横浜断層に関する評価の考え方

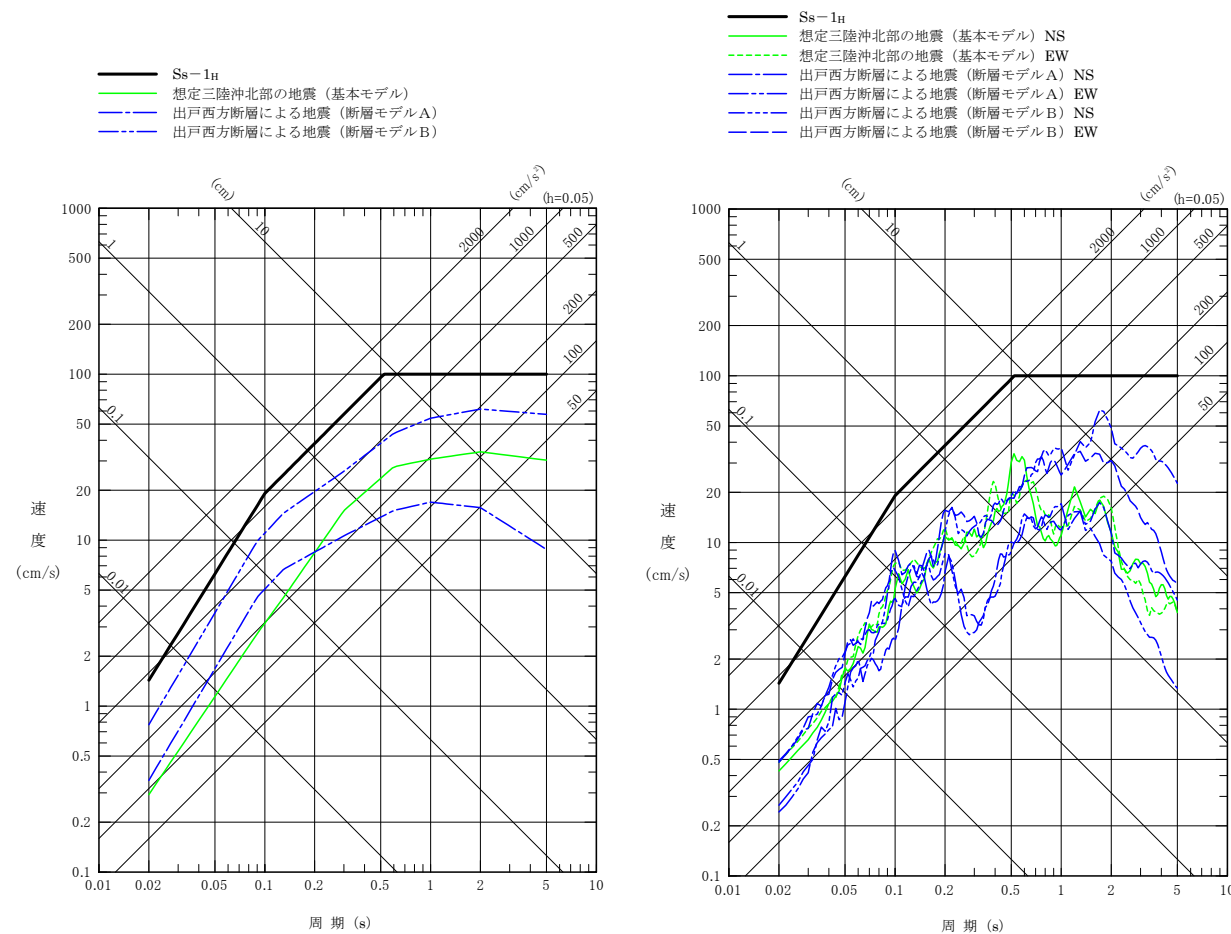
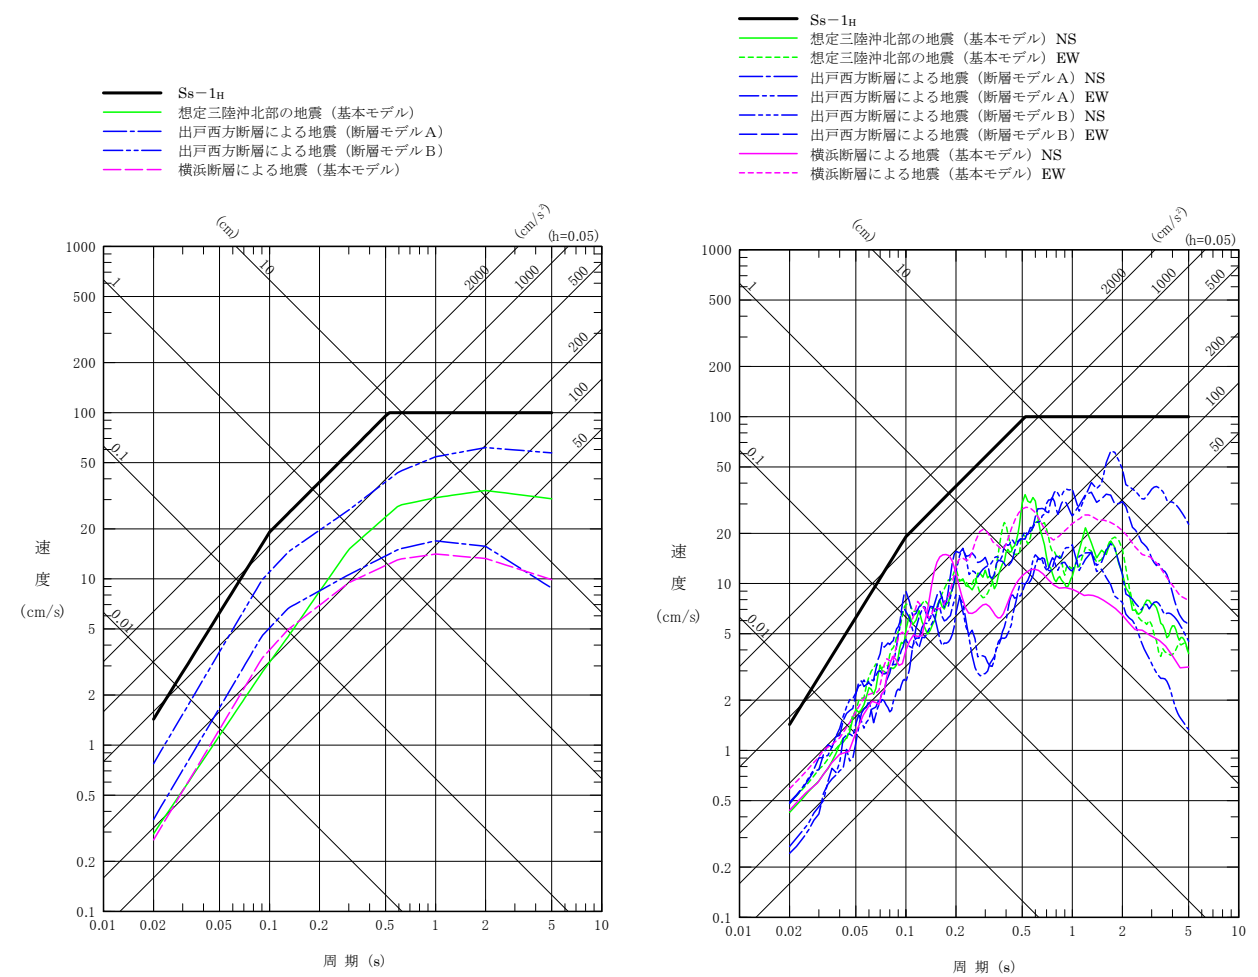
- 敷地に最も大きな影響を与える地震とした「想定三陸沖北部の地震」及び「出戸西方断層による地震」に、念のため「横浜断層による地震」を検討用地震の一つに加えて検討。

- 「横浜断層による地震」を検討用地震として地震動評価を行った結果、これまでの基準地震動 Ss に変更がないことを確認。
